- 1 . これまでの経緯**
- 2 . 第3回委員会の概要**
- 3 . 第3回委員会における指摘への対応状況**

## 2.第3回委員会の概要

### ● 第3回委員会の意見

# 3-(1)除石後の砂防堰堤の安定に関する検討

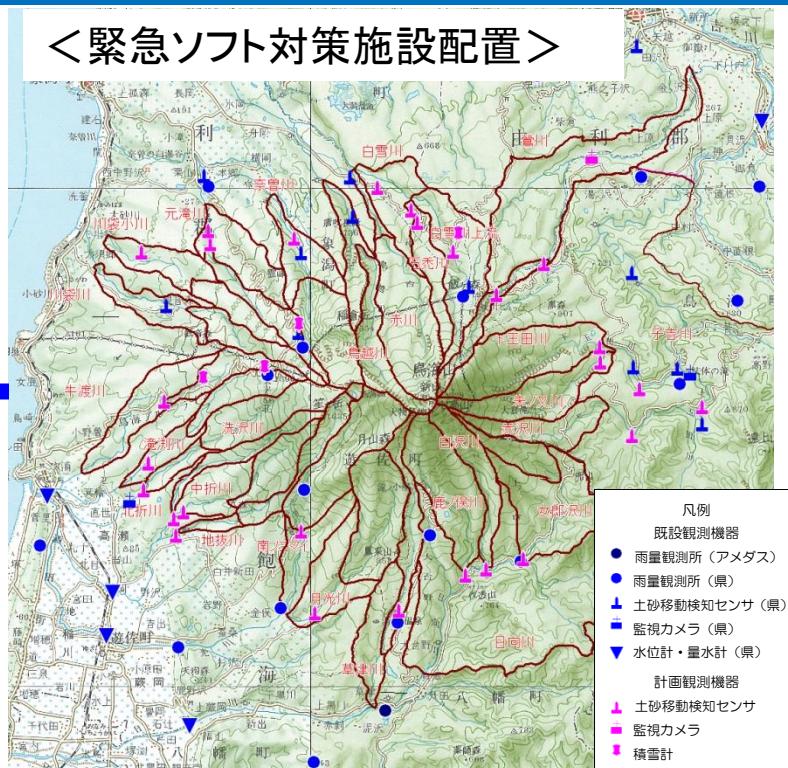
### ＜緊急ハード対策施設配置＞

### ＜緊急ソフト対策施設配置＞

### ＜緊急対策タイムライン＞

### ＜課題＞

- (1) 対策用地の確保、各種手続き、資機材の手配等を迅速に実施するための平常時準備が必要
- (2) 火山活動の推移や積雪の影響等を考慮して緊急対策整備優先順位等を行動計画として検討することが必要
- (3) 緊急時の関係機関間の情報共有と一般への情報提供
